改善箇所説明図

燃料タンク内のオーバーフローホース

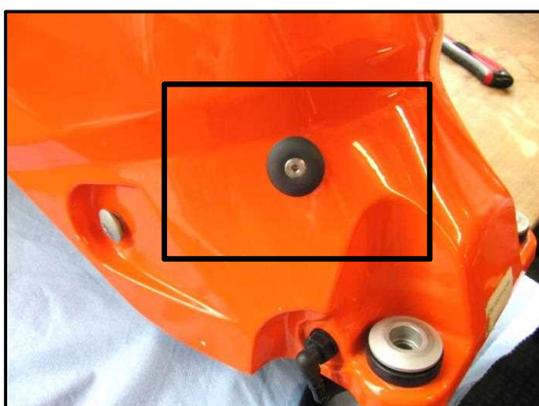
不具合

燃料タンクにおいて、タンク内部のオーバーフローホースを固定するためのネジ穴がタンク外側でふさがれていないものがある。そのため、そのままの状態で使用を続けると、燃料が漏れ、最悪の場合、車両火災に至るおそれがある。

改善の内容： 全車両、燃料タンクを点検し、該当する場合は対策品のシールガスケットを使用しネジ穴をふさぐ。また、当該箇所から燃料漏れが確認できる場合は、燃料タンクを交換する。

燃料タンク表面の対策作業完了図

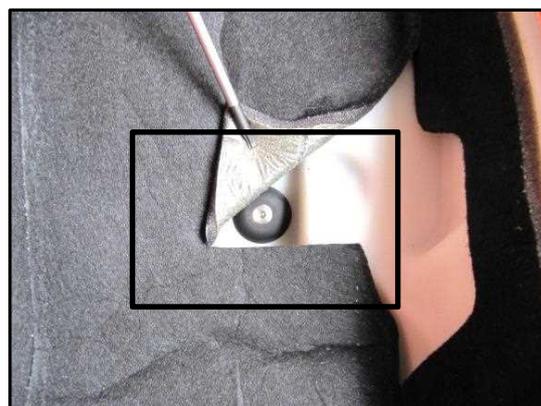
当該スクリー Inserts は、燃料タンクの表面に1箇所、裏面に1箇所の合計2箇所に使用されている。不具合のある燃料タンクには、対策品であるシールガスケットを使用し下記図のように策作業を施す。
